RESUELVE CONTROVERSIA PRESENTADA POR RENOVALIA CHILE NUEVE SPA, EN CONTRA DE CGE S.A. EN RELACIÓN CON EL PMGD LLANOS DE LA CHIMBA.

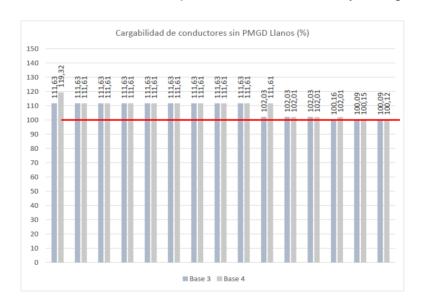
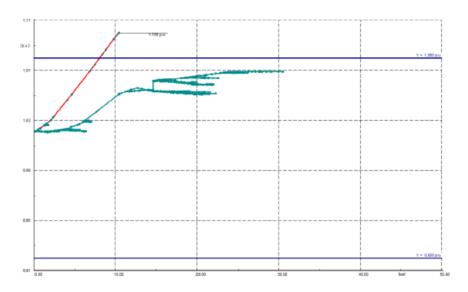
33. Asimismo, se presentaron las siguientes figuras que muestran la cargabilidad obtenida en los tramos de línea que se encuentran con mayor carga¹.

34. De la figura anterior, se observa que no se da cumplimiento a los requerimientos de

carga de conductores establecidos en las exigencias de la NTCO vigente.

Perfil de tensión caso base 3 (Demanda máxima sin PMGD)

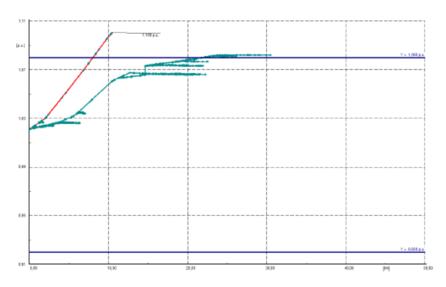
35. Asimismo, en las figuras siguientes se muestra que, en los escenarios de demanda máxima y mínima en los consumos del alimentador, este no se encuentra operando dentro de los límites establecidos por el DS327 para redes de distribución rurales².
